B. L'OAP Gare et rue du Parc

NON au PLU MAINTENON AOP gare et rue du Parc

Opposition au projet d'UCb route du Parc à Maintenon

PIECE 1

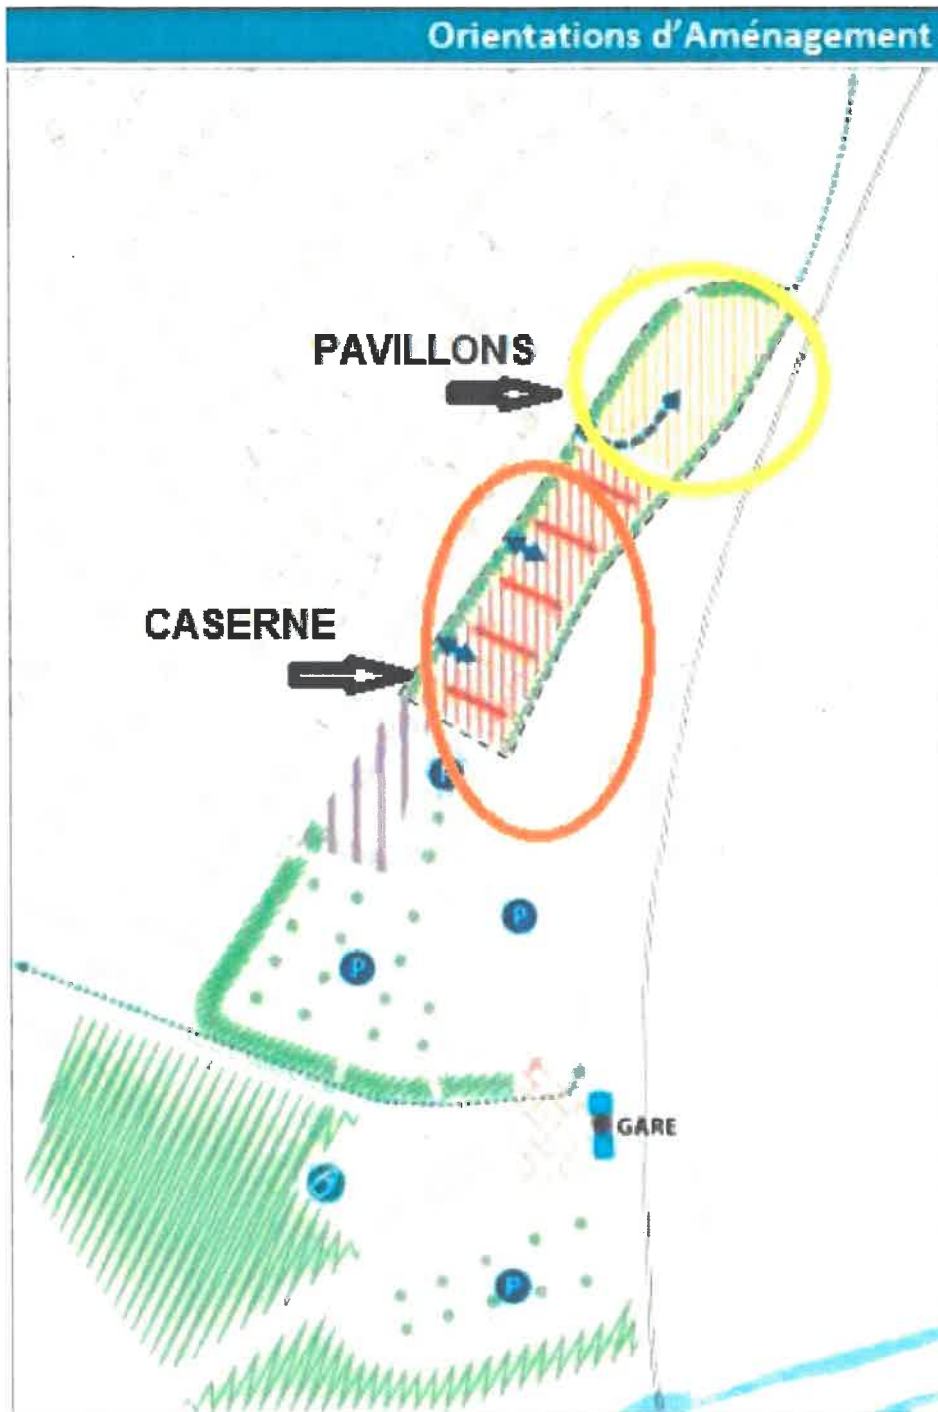
Le projet (UCb route du parc) tel que présenté semble tout à fait dans la lignée de l'architecture Vauban, divisant quasi-militairement le terrain en 2 parties distinctes, avec d'un côté une zone pavillonnaire et de l'autre une caserne (voir pièce 1) ? L'idée saugrenue, dénuée de toute intention de mixité sociale, créant d'office une séparation de classe entre les résidents...

Il est remarquable de constater que dans toutes les banlieues à problèmes, on déconstruit les barres HLM pour les remplacer par des pavillons et voilà qu'à Maintenon on va faire l'inverse, décision tout à fait propice à une future ghettoïsation du quartier !

PIECE 2

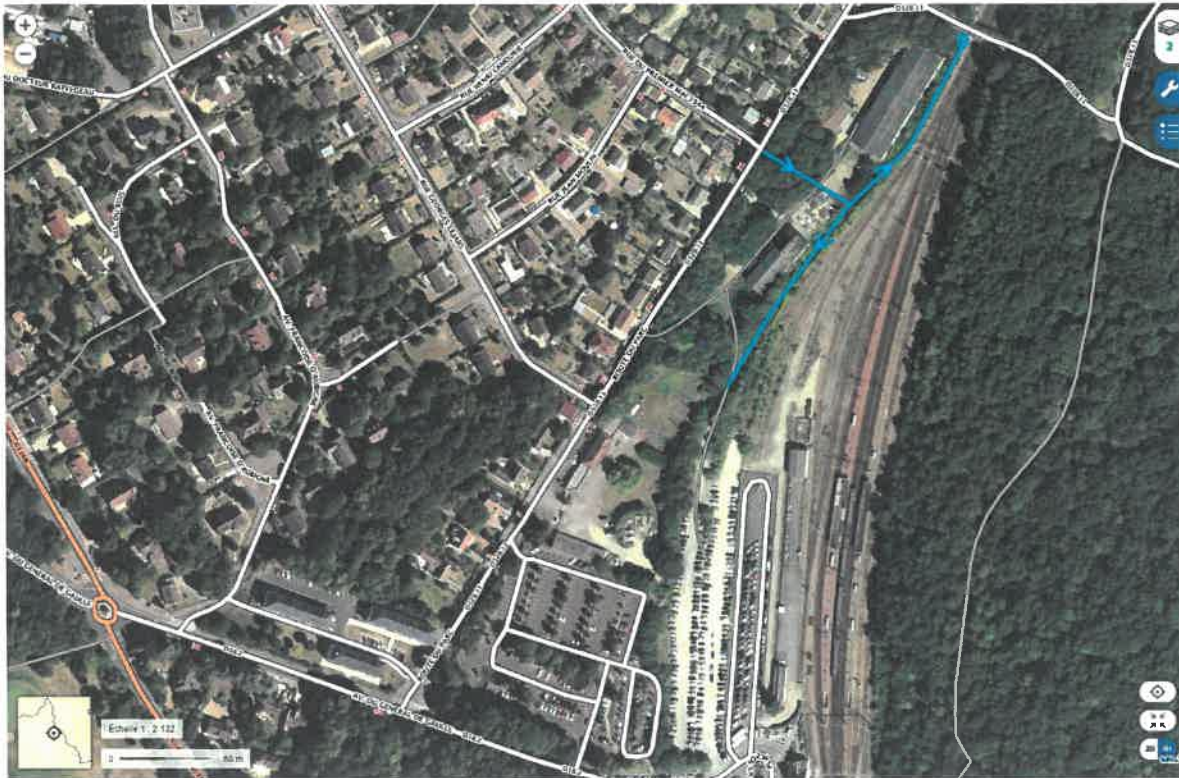
Il est étonnant de constater que l'affichage initial du projet en mairie, ne correspond pas à la présentation OAP qui en est faite dans le dossier officiel, en effet : (voir pièce 2)

- Le projet en mairie montre 4 barres LLS, avec 1 accès commun face à la rue du 1^{er} mai 1944.
- Le dossier AOP présente 5 barres et 3 accès dont 2 imprévus route du Parc.

Les intentions des auteurs de ce PLU nous laissent dubitatifs sur le nombre final des barres qui seront érigées...

PIECE 5

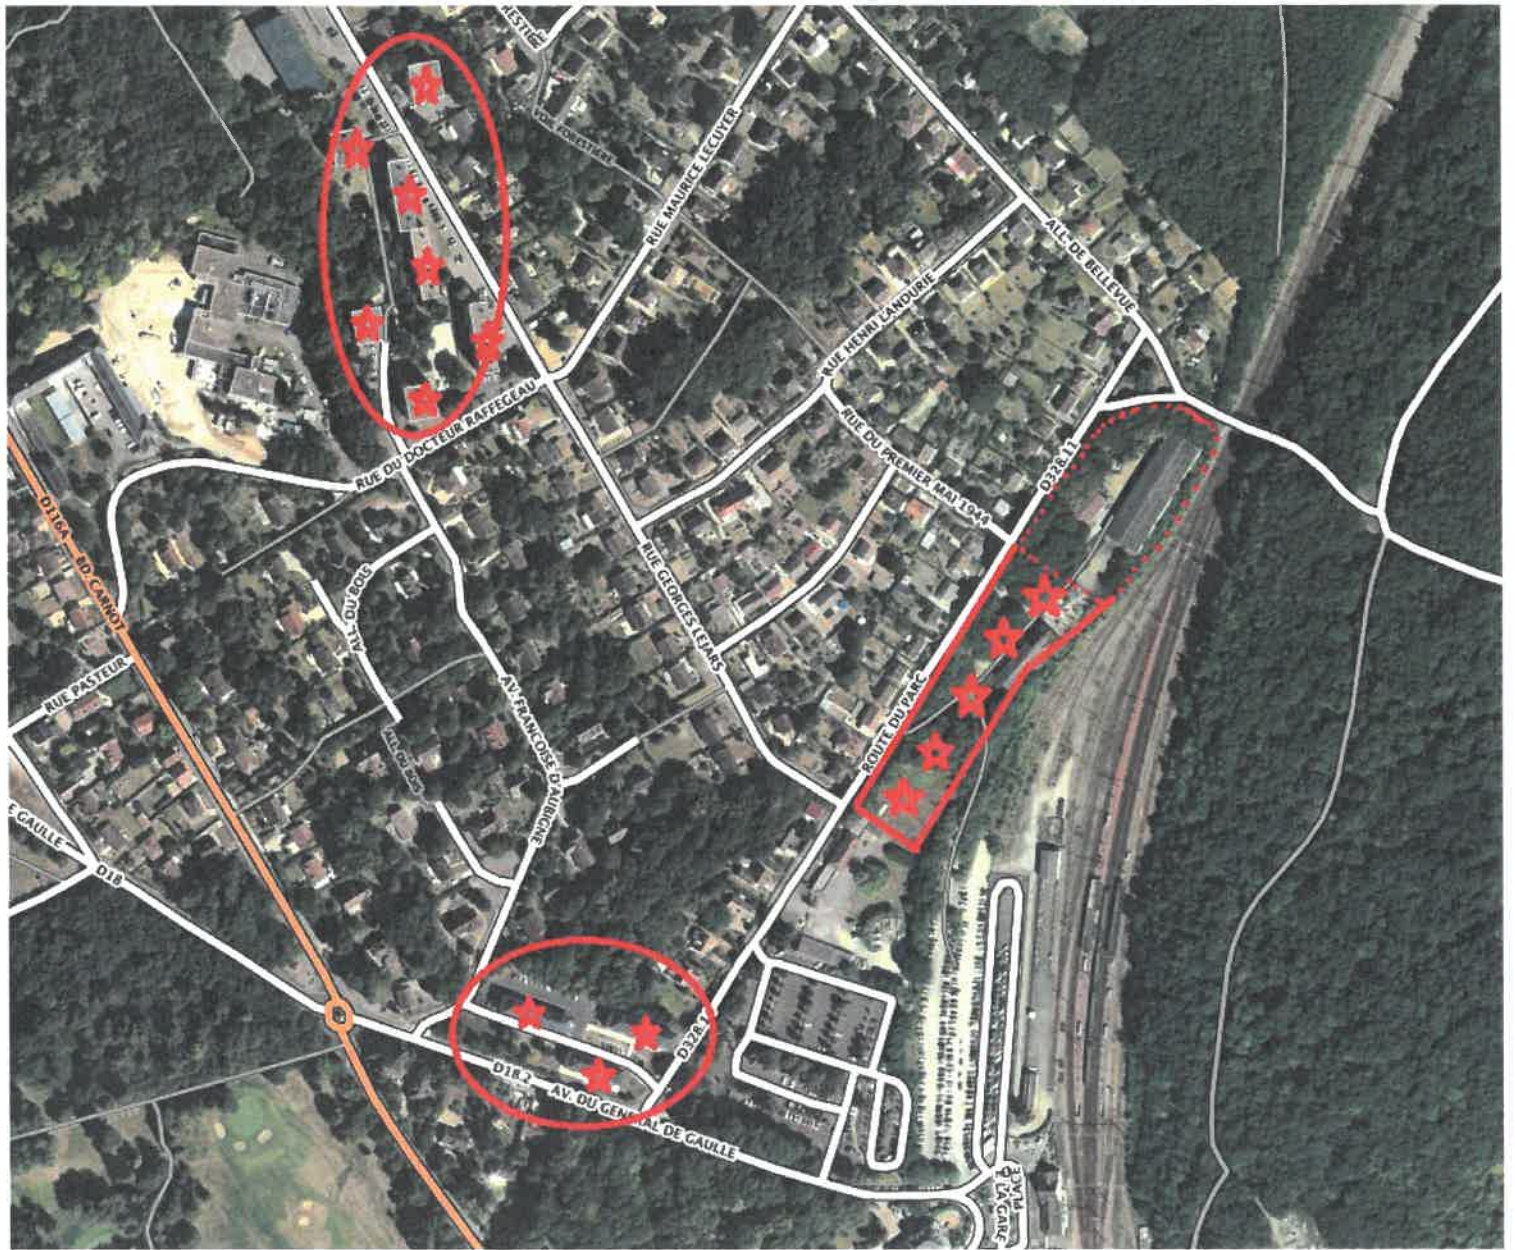
L'avis de la Préfète (pièce 4b), conseillant à monsieur le Maire d'outrepasser la loi en augmentant à 35 % le nombre minimum de logement sociaux dans le secteur de la gare, (ce qu'il faut traduire en réalité par 35% dans l'UCb de la route du Parc où est prévue la construction de ces logements), est incongrue et peu pertinente puisque le quartier Bellevue-La gare est déjà largement pourvu de ce type de logements à savoir : (voir pièce 5)

- Les 3 bâtiments HLM proches de la gare, situés à l'angle de la route du Parc/avenue du Général de Gaulle.
- Les 7 bâtiments HLM de la résidence des Bois, situés à l'angle des rues Jean d'Ayen/rue docteur Raffegau.

Sauf à vouloir créer à terme, une concentration risquant d'impacter la tranquillité et la sécurité du quartier, il vous est demandé le respect de l'article 55 de la loi Solidarité et Renouvellement Urbain (SRU) préconisant 25% de LLS dans tous les secteurs !

A. La topographie

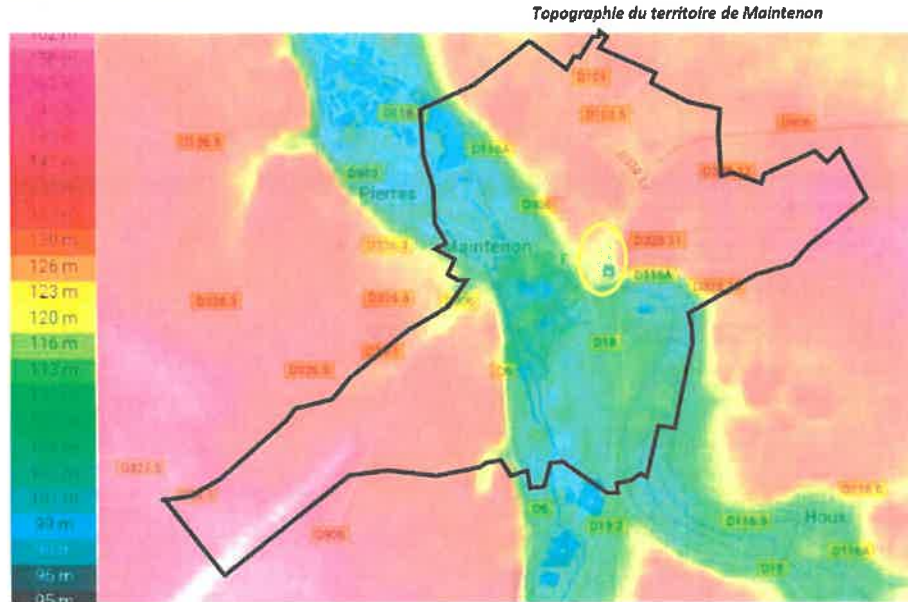
L'augmentation voulue et forcée de la population, tout en restreignant l'étalement entraînent automatiquement une densification et une verticalité inexorables. Il serait plus judicieux, le territoire de la gare se trouvant sur le coteau de la Voise, à une hauteur environnant les 120 m (voir pièce 7), de rendre souterrains les immenses parkings déjà existants à l'heure actuelle pour dégager leur surface à destination de la construction d'ensembles habitables, au plus près de la gare et des transports...
